*Comparto polifunzionale di trattamento  
rifiuti S. Agata Bolognese (BO)*

**Documentazione Integrativa (I1)**  
Impianto di produzione biometano

**ELABORATO 1**  
Relazione integrativa

Scopo del presente documento è quello di fornire la documentazione integrativa richiesta da ARPAE SAC Bologna con comunicazione del 25/07/2016 PGB0 n.13918/2016, ricevuta dalla scrivente in data 25/07/2016, nell'ambito dell'istruttoria di procedura di VIA /AIA ed AU relativa al progetto di "Impianto di produzione di biometano" ubicato in via Romanita n.1 in Comune di S. Agata.

Allegato 8. Figura 8.01. Scenario emissivo 1. Distribuzione di frequenza della portata di odore effettiva oraria (in ouE/s).  
Sorgente: Stocc. verde/compost

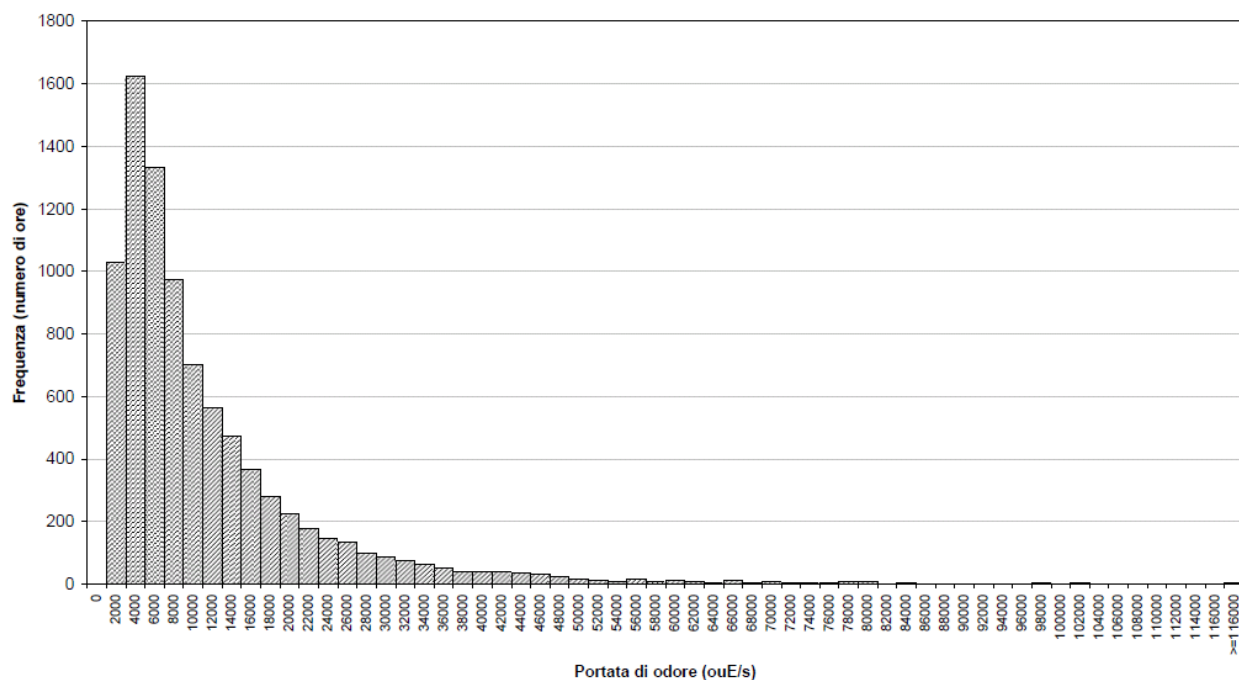
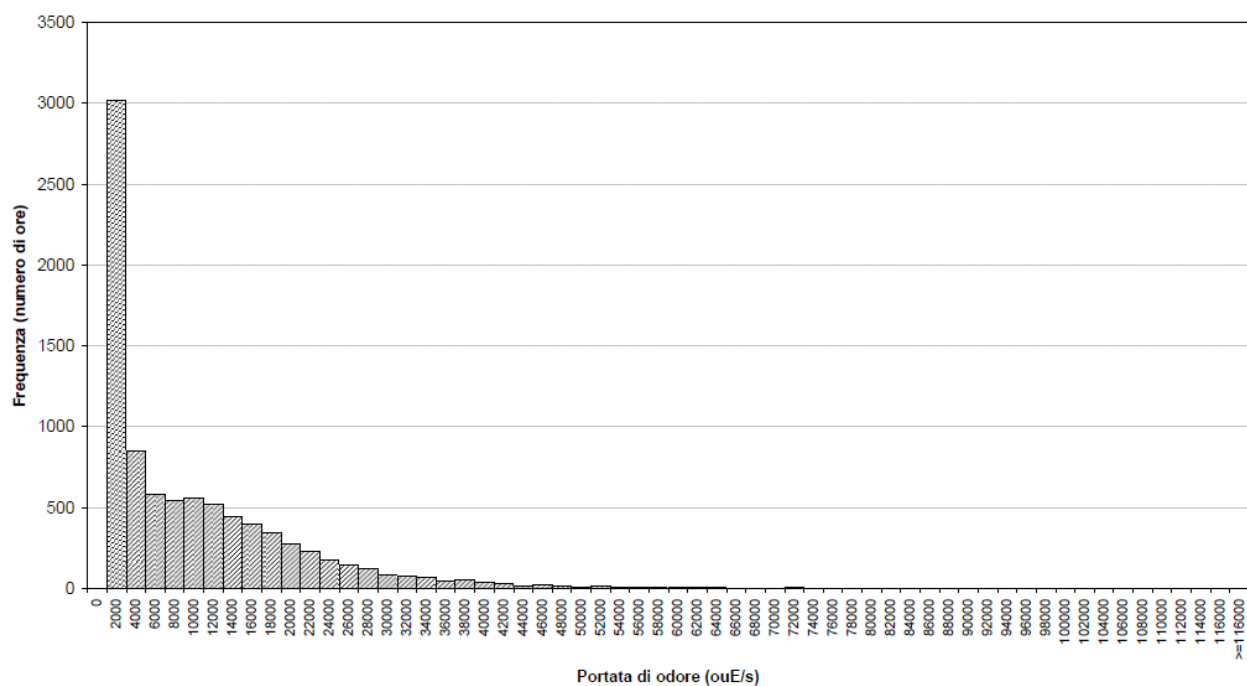
**RR RISPOSTA AL PUNTO 43**

3. Ai fini del contenimento degli odori si è quindi previsto di coprire l'area C29 e di realizzare delle tamponature laterali su tutti i quattro i lati (*si veda immagini di seguito riportate – rendering stato futuro*). La tamponatura anteriore sarà aperta durante le fasi di lavorazione (conferimenti, movimentazione, triturazione, etc) e chiusa negli orari notturni e nei festivi. Attuando tali accorgimenti, la portata di odore associata a tale sorgente emissiva diminuisce significativamente. Come emerge dai grafici seguenti, il numero di ore caratterizzate da portata emissiva inferiore a 2.000 uoE/s passa da circa 1.000, nello scenario 1 (Ante operam), a circa 3.000, nello scenario 2 (Post operam).
